# **SEPE La Grande Campagne**

Dossier de réponse à la demande de compléments

Version 2 – août 2020

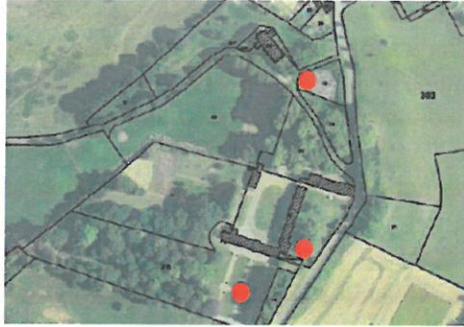
**Point 13.** Le château de Vauchelles-les-Domart, construit à partir de la fin du XVI<sup>ème</sup> siècle, est classé au titre des Monuments Historiques. Cet édifice et l'église voisine du XIX<sup>ème</sup> siècle se situent sur un lieu surélevé qui domine le village et qui constitue un point de vue remarquable pour découvrir le paysage.

Plusieurs photomontages complémentaires, depuis le domaine du château et le cimetière et dont les points de vue sont localisés sur la carte ci-après, sont donc nécessaires de manière à évaluer la covisibilité entre cet ensemble patrimonial et les éoliennes.

Le carnet de photomontages a été réactualisé. Les adresses exactes des lieux choisis ont été ajoutées. Les photomontages complémentaires demandés au point 12 et 13 ont été effectués. Ce carnet de photomontage mis à jour est disponible dans le dossier.
